Mission régionale d'autorité environnementale

**Avis sur le projet de centrale photovoltaïque au sol
du pré Sainte-Croix à Marolles (51)
porté par la SARL Billas Avenir Énergie**

n°MRAe 2022APGE142

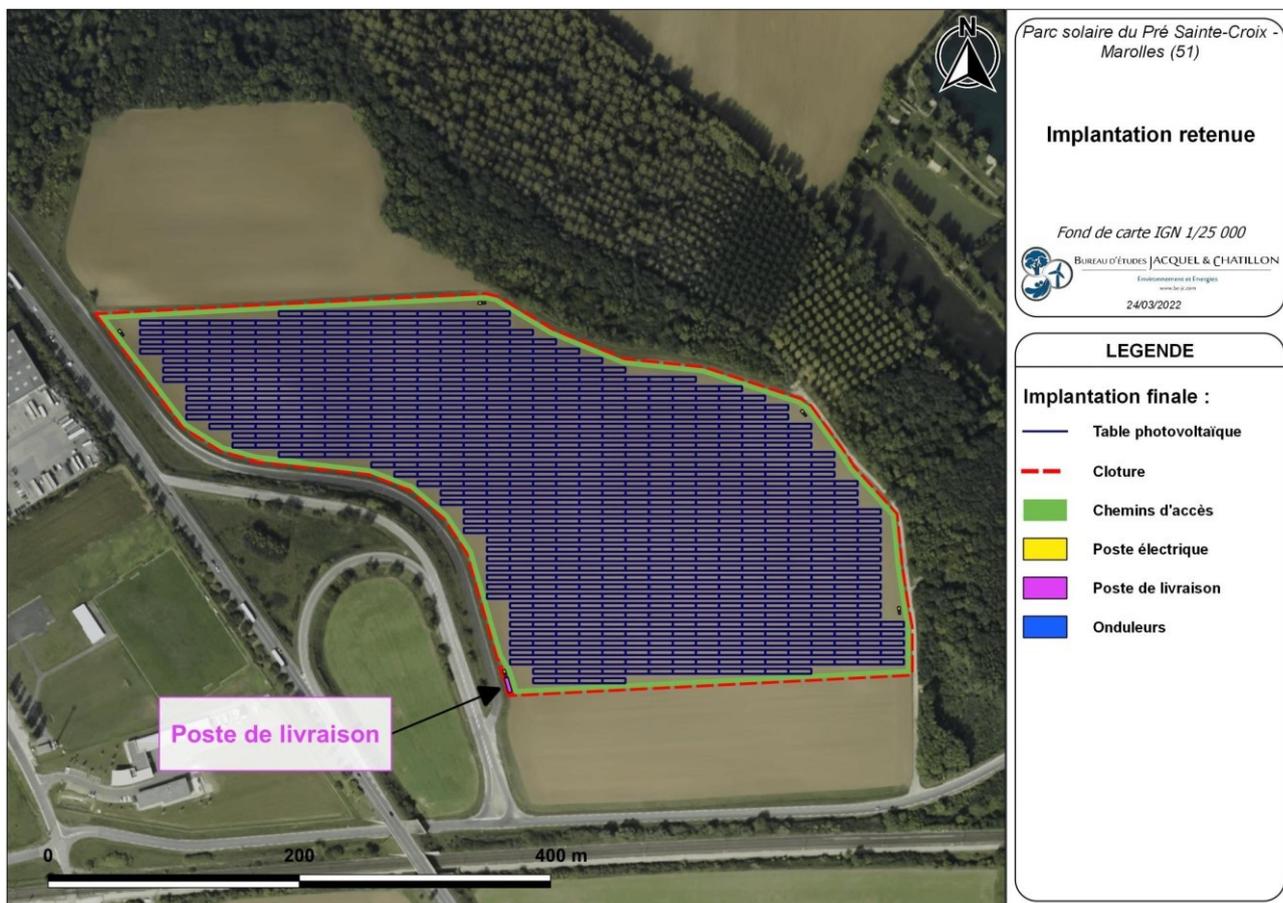
L'Ae s'est interrogée sur le risque de pollution de la nappe en cas d'incendie du fait du choix possible d'une fondation des panneaux par des pieux.

L'Ae recommande de démontrer que le type d'ancrage retenu pour les panneaux ne va pas augmenter le risque de pollution de la nappe à cet endroit dont la profondeur devra être précisée, notamment en cas d'incendie, et qu'il relève de la meilleure technologie pour la protection de l'environnement à cet endroit. En cas d'impact potentiel sur la nappe, l'Ae recommande l'utilisation d'une solution de fondation moins invasive que les pieux (par exemple sur longrines ou plots béton posés au sol).
